Projekt 19.328

Gemeinde Luzein

Gewässerraumausscheidung

Ergänzungsbericht

4.1 Ronggaletz-Seitenbach

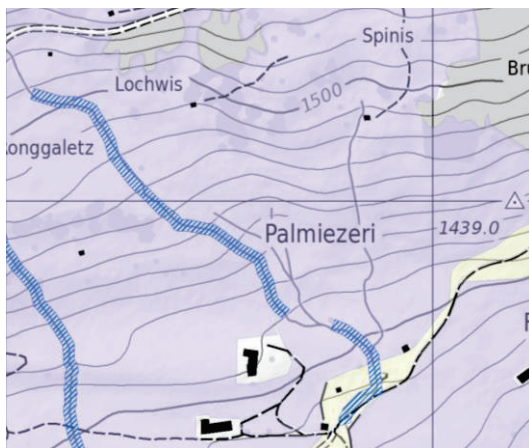
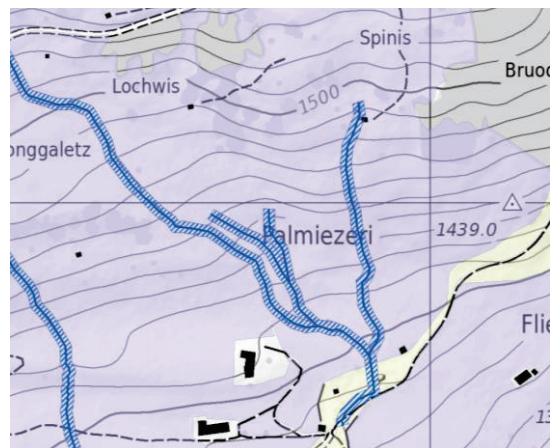
Für die Abschnitte folgender Bäche wird eine Ausscheidung des GewR gewünscht [5][7]:

- Eindolungen bei
 - Palmiezeri
 - Studawisli
 - Pitscheri
- Ronggaletz-Seitenbach
- Ronggaletz-Bach
- Panybach
- Ruofabach, Abschnitt 8 und oberhalb Abschnitt 12

Für zusätzliche Kleinstgewässer beim Ronggaletz-Seitenbach wurden Gewässerräume von 11 m Breite definiert, da diese durch landwirtschaftlich genutztes Land fließen.

4.2 Ronggaletz-Bach

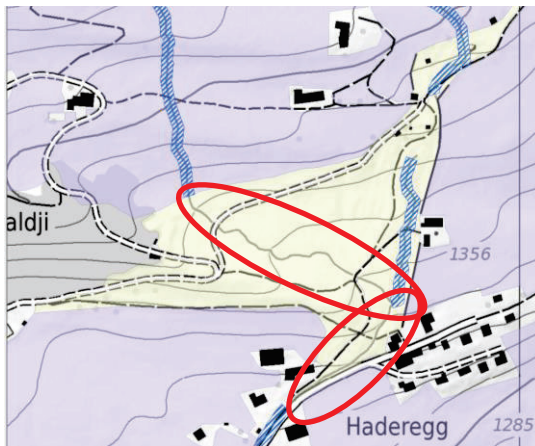
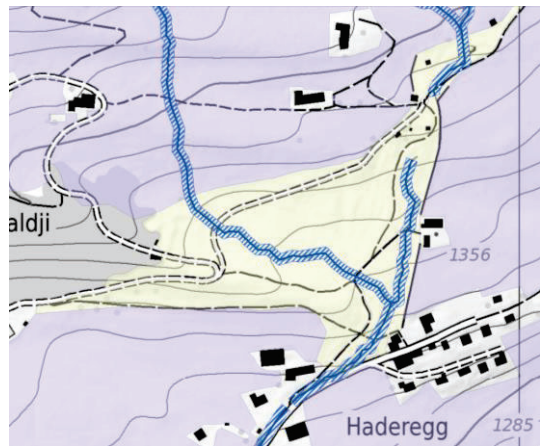
In der Vorprüfung [5] wurde gewünscht, den Abschnitt des Ronggaletz-Bachs im Sömmerungsgebiet aus Konsistenzgründen zusätzlich auszuscheiden. Die Gewässerraumbreite beträgt 11 m.

4.3 Panybach

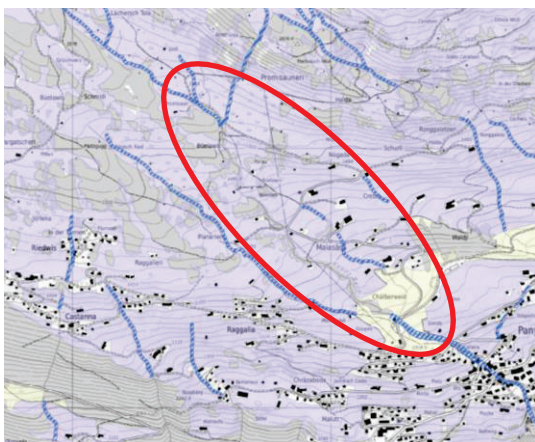
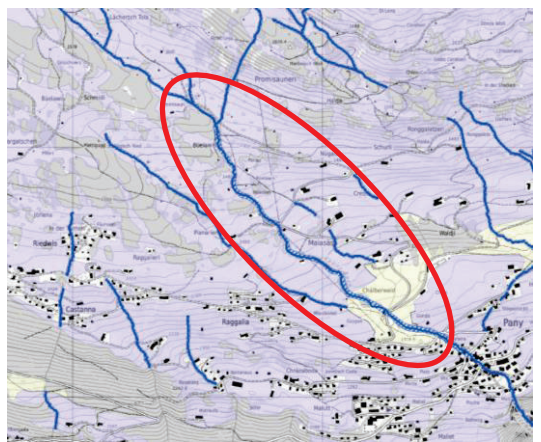
Der GewR in der LN wird ausgeschieden und anhand der Gefahrenkarte "Prozess Wasser" (erhebliche Gefährdung) von 11 m auf 14 m erweitert.

4.4 Ruofabach, Abschnitt 8

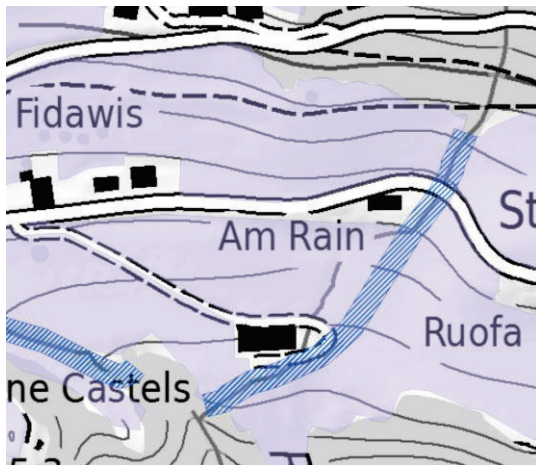
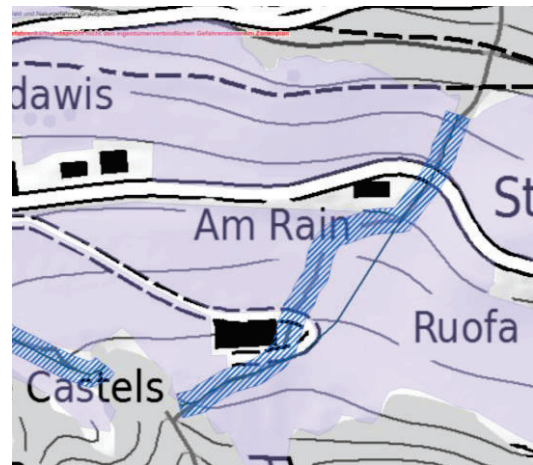
Der Ruofabach führt immer wieder zu Aufstauungen und Vernässungen in den Kurvenbereichen im Gebiet "Am Rain". Die Gemeinde Luzein hat den Bach verlegt und eingedolt, um weitere Schäden zu verhindern. Es wurde keine Baubewilligung eingeholt. Ein Eindolen von Fließgewässern ist nach GSchG Art. 38 nicht erlaubt. Die Abklärungen zwischen Gemeinde und Kanton laufen.

Der GewR des Ruofabachs, Abschnitt 8 wurde gemäss dem ursprünglichen Zustand und den AV Daten ausgeschieden¹. Eine Anpassung des GewR ist im Rahmen einer Projektbewilligung möglich.

4.5 Ruofabach, Abschnitt 12

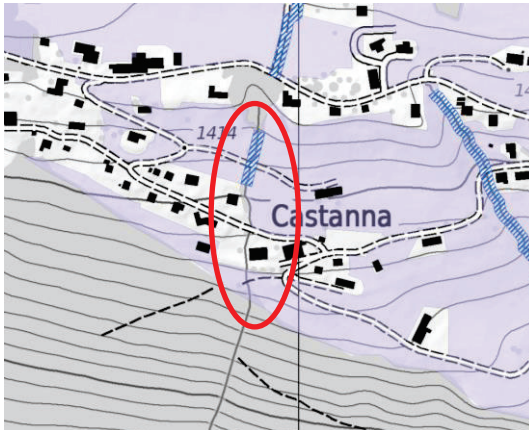
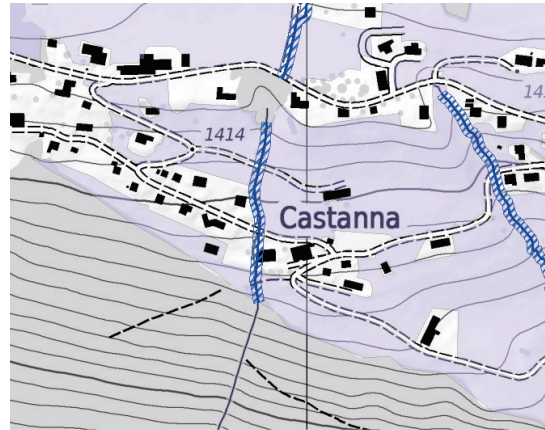
Der Abschnitt 12 des Ruofabachs wurde bis zur Waldgrenze verlängert und entsprechend ein GewR von 11 m Breite ausgeschieden. Im verlängerten Abschnitt durchfließt der Ruofabach Siedlungsgebiet und landwirtschaftliche Nutzfläche.

4.6.1 Palmiezeri

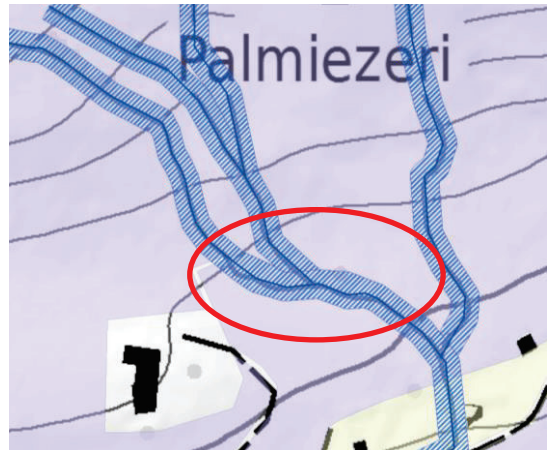
Der eingedolte Abschnitt im Landwirtschaftsland wurde überprüft. Der GewR wurde mit einer Breite von 11 m ausgeschieden. Die Abschnitte 3 & 5 wurden zu einem Abschnitt 3 zusammengefasst.

4.6.2 Studawisli

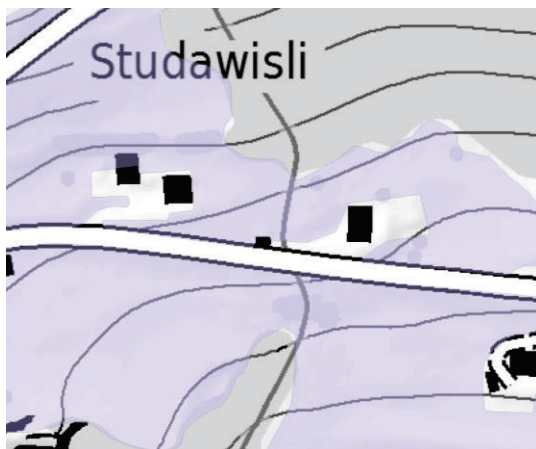
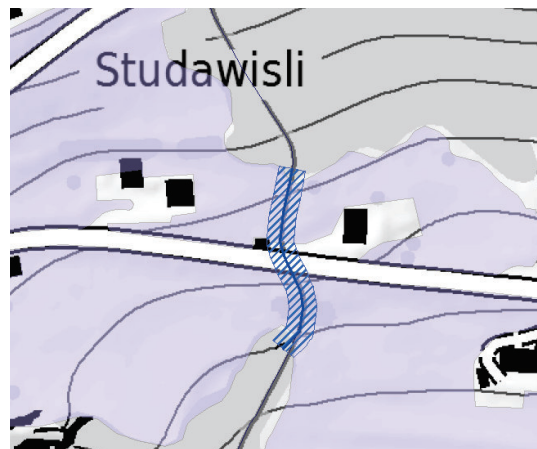
Für den eingedolten Abschnitt, welcher unter landwirtschaftlicher Nutzfläche liegt, ist die Lage der Eindolung bekannt. Es wird ein GewR mit 11 m Breite ausgeschieden.

4.6.3 Pitscheri

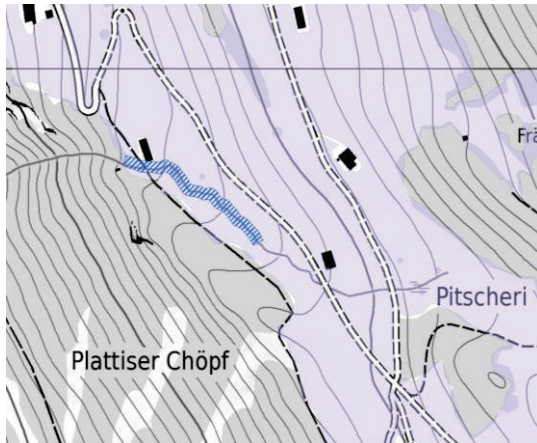
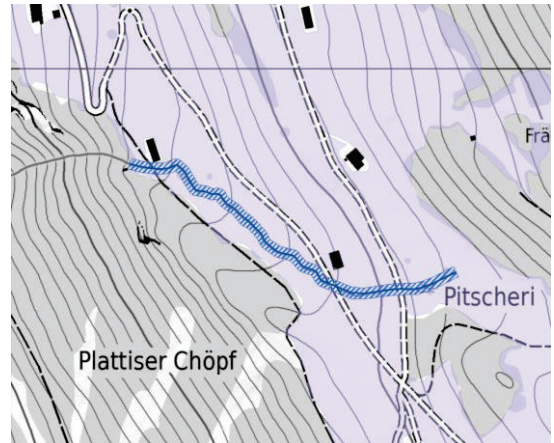
Die Gewässerachse wurde anhand der AV Daten korrigiert. Der GewR wird mit einer Breite von 11 m ausgeschieden. Der GewR wird ebenfalls für den eingedolten Abschnitt unter der Strassen und im Landwirtschaftsland ausgeschieden.

4.6.4 Ronggaletz-Seitenbach

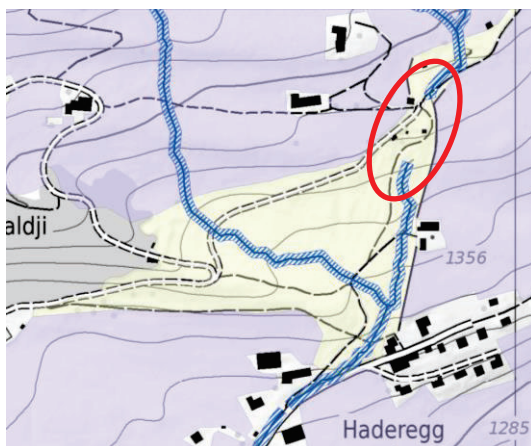
Eine Gewässerraumausscheidung des eingedolten Abschnitts des Ronggaletz-Seitenbachs wurde nicht vorgenommen, da der genaue Verlauf dieser nicht bekannt ist.

4.7 Anpassung der Genauigkeit: Spondabach

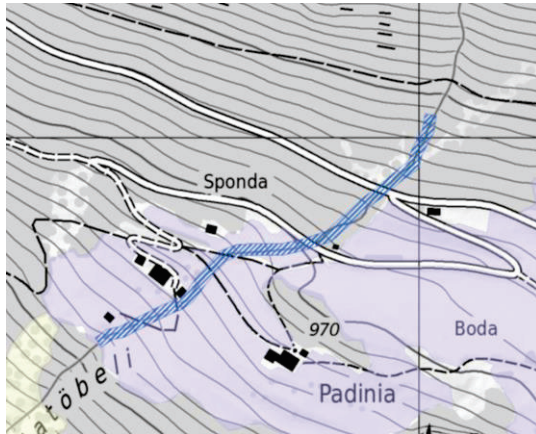
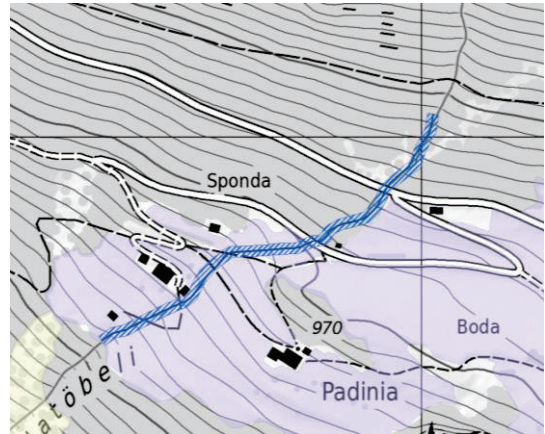
Der ursprünglich ausgeschiedene Gewässerraum wurde anhand des Orthofotos festgelegt, welches teilweise von den AV Daten abweicht. Die Gewässerachse und der dazugehörige Gewässerraum wurden den AV Daten angeglichen.

4.8 Verzicht auf Ausscheidung eines Gewässerraums: Schanielabach

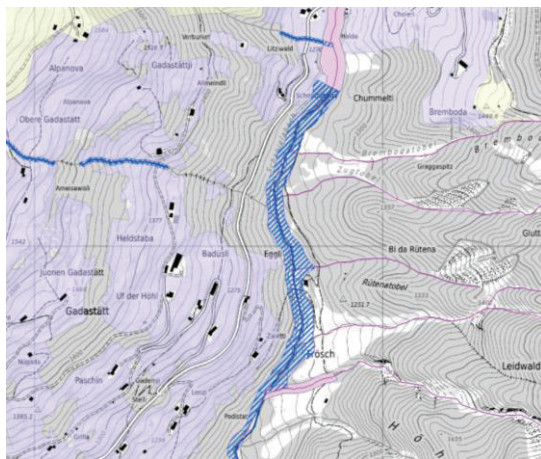
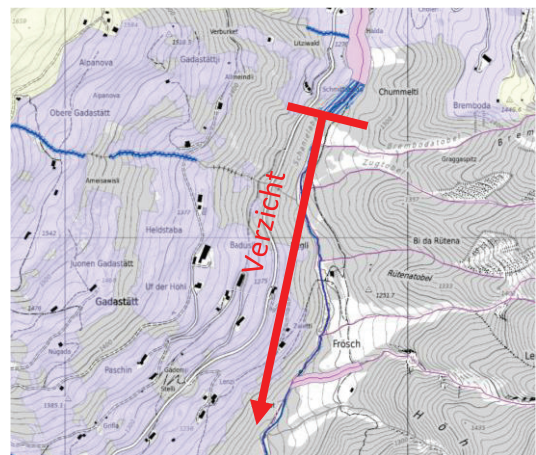
Der Schanielabach ist ein Grenzbach zur Gemeinde Küblis. Diese Gemeinde und auch die ehemalige Gemeinde St. Antönien haben auf eine Ausscheidung des GewR für den Schanielabach verzichtet, da dieser grösstenteils im Wald verläuft [5]. Auf eine Ausscheidung wird auch in der Gemeinde Luzein im Sinne einer Nicht-Vornahme verzichtet. Der Auenperimeter A-1718 wird in Zukunft angepasst. Vorläufig soll dort nur ein minimaler GewR ausgeschieden werden [5].

Bei den Parzellen 430 und 431 wurde der minimale GewR von 46 m ausgeschieden, da ein Nutzungskonflikt besteht (Landwirtschaft). Von Parzelle 417 bis Sattlers Tola wurde kein Gewässerraum ausgeschieden. Ab Sattlers Tola flussabwärts bis zur Landquart wurde der GewR aufgrund der Gefahrenkarte "Prozess Wasser" (erhebliche Gefährdung) belassen.

4.9 Ergänzung zu GewR St. Antönien

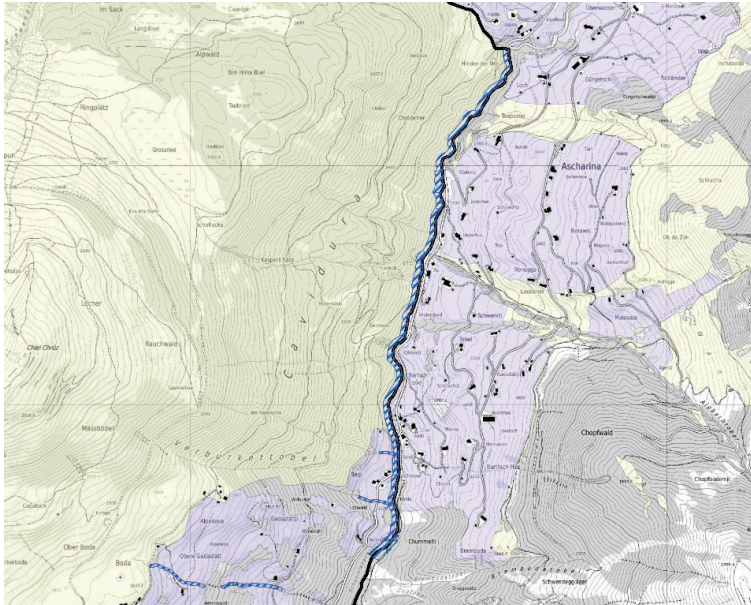
Der GewR auf dem Gebiet der ehemaligen Gemeinde St. Antönien ist bereits rechtskräftig. Entlang des Schanielabachs ist der GewR auf der Seite von St. Antönien nördlich von Parzelle 430 ausgeschieden. Daher wurde auf dem Gemeindegebiet Luzein ebenfalls ein GewR ausgeschieden.
